From 5.1, 2, e <5.1, 2, e @amsterdam.nl>
Subject RE: Sixhaven BAP uitkomst
To 5.1, 2, e <5.1, 2, e @amsterdam.nl>, 5.1, 2, e <5.1, 2, e @amsterdam.nl>
Date July 9, 2024 at 11:10:32 PM CEST

We hebben het sixhaven-ontwerp besproken in het BAP-overleg en deze punten zijn daar uit gekomen. Onder mijn voorstel wat er mee te doen IN CAPS.

Sixhaven BAP 0566 en BAP 2510

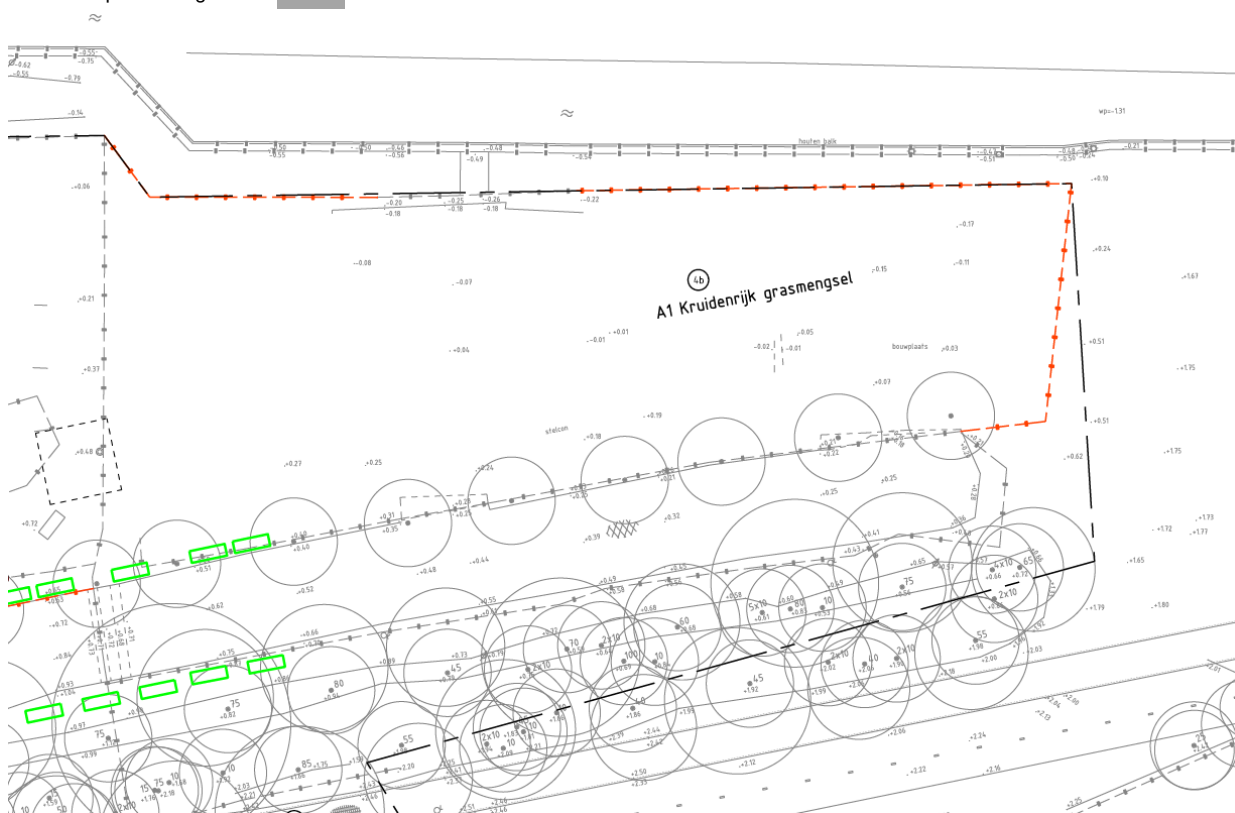
Hierbij de verzameling punten die ons in een rondje lopen met de heren van Groen (V&OR en Stadswerken) opvielen.

- Eén van de geplante bomen staat te dicht op een lantaarnpaal - deze zal verplaatst moeten worden om in de toekomst geen problemen te krijgen met lichtbelemmering. AFSTEMMEN MET BRUGTEAM. CONTACTPERSONEN: 5.1, 2, e 5.1, 2, e 5.1, 2, e 5.1, 2, e @amsterdam.nl>; 5.1, 2, e 5.1, 2, e <5.1, 2, e @amsterdam.nl>

- Zijn de nieuwe bomen geplant met grondverbetering? VRAAG VOOR BRUGTEAM
- Uitgegraven grond (met puin erin) ligt op een zeil in de berm naast het asfalt pad op de boomwortels van bestaande bomen. Ook zelfs tegen een nieuwe boom aan. Het wortelpakket raakt zo beschadigd. Dit moet met spoed worden verwijderd! NOG STEEDS ZO? **Is dit voor ons?**

- Er staat een schapenhek (ca 0,90 m hoog) op het grote veld tussen hondenspeelplaats en brug. Waarom? (Als dit is bedoeld als ballenvanger kan die beter worden vervangen door een echte. Zorg dan wel dat deze voldoende naar voren staan, zodat er ook achter het hek kan worden gemaaid. Wel de speelementjes dan verplaatsen (niet gewenst dat kleine kinderen in een ruimte spelen waar wordt gevoetbald. NOG STEEDS ZO? **vlgs mij wel, hek is afscheiding van hondenterrein. Als het een ander hek is, dan heb ik geen idee.**

- Dit veld was bij oplevering van de brug ingezaaid met bloemrijk gras. Nu is het een knollenveld. Dit moet geëgaliseerd worden (kuilen uitvullen) en deels opnieuw ingezaaid. 5.1, 2, e NEMEN WE DIT MEE? **Ja**

- De bramen die groeien naast het hondenspeelveld (aan de kade) moeten verwijderd worden **5.1, 2, e** NEMEN WE DIT MEE? **Valt buiten de werkgrens, maar kan wel gedaan worden**
- Er staan borden met verkeersborden werk uitvoering op het grasveld tussen de brug en het hek van de NoordZuidlijn uitgang, door wie wordt dit gebruikt? NOG STEEDS ZO?

- Het hondenspeelveld heeft een hek van bouwhekken aan de zijde richting de brug, is dit blijvend? NEE **is vlgs mij al weg**
- Er staan zeven nieuwe bomen langs het talud van het nieuwe fietspad en de weg op terrein Sixhaven. Hoort dit bij het Sixhaven project? NEE, DOOR BRUGTEAM GEPLAATST.

- Waar komt precies het nieuwe pad (stelcon platen verplaatsing) naar het huisje van de tunnel en het luchtrooster van de tunnel? ZIE ONTWERP **zie bijlage**

- Langs de moestuin kan er gemaaid worden tot 1 meter buiten het schapenhek. Dit heeft te maken met voorkomen schade aan maaimachine en beschadiging moestuinbeplanting buiten het hek. MOESTUIN HOUDT DE ENE METER ZELF BIJ **zie mijn opmerking op verslag**

- Er ligt er een waterput aan de buitenkant van het hek van de moestuin. En er worden planten geplaatst aan de buitenkant van het hek van de moestuin.
 - Staat deze waterput op de tekenen? JA Hoe wordt deze onderhouden? DOOR WATERNET Waarom worden hier planten neergezet. Is de moestuin niet groot genoeg? AANSPREKEN

- Er zijn fruitbomen gepland op Sixhaven, wie onderhoudt dit? **Niet door ons gepland, wie wel?**
- Het hekwerk langs "de Sluis" is een schapenhek. Deze voor overdracht verwijderen WAT MIJ BETREFT NIET NODIG **ok**

- Het veld van Sixhaven bevat kuilen en is ongelijk. Deze voor oplevering uitvullen en opnieuw (door)zaaien. ZIT IN WERK
- Het veld wordt onderhouden als bloemrijk gras. Dus 2 x per jaar maaien. (Let op –geen gazon onderhoud) CHECK

- Bramen langs het veld dienen verwijderd te worden, deze worden niet door beheer onderhouden NEMEN WE MEE
- Bij de bespreking van overdacht was er sprake van nog meer boomstammen. Wat wordt er gedaan met de speeltoestellen? LATEN WE STAAN, ZIJN VAN BEWONERS

- Boomstammen krijgen zwammen en dat is niet toegestaan bij speelplekken. STAMMEN ZIJN BARRIERES LANGS DE WEG EN LIGGEN NIET BIJ DE SPEELPLEK
- Boomstammen mochten wel geplaatst worden als deze gecertificeerd zijn. Of keuze maken voor boomstammen of keuze maken voor spelen.

- Wat wordt er gedaan met de glijbanen, speelhuisje en ander speeltoestellen? LATEN WE STAAN, ZIJN VAN BEWONERS
- Er staat een kunstproject 'mooi borden' welke niet zijn opgenomen onder kunst. Wat is de bedoeling. Zijn deze veilig en of gekeurd? (In de buurt van spelen dus kunnen gebruikt worden als klimobject) WORDEN VERWIJDERD
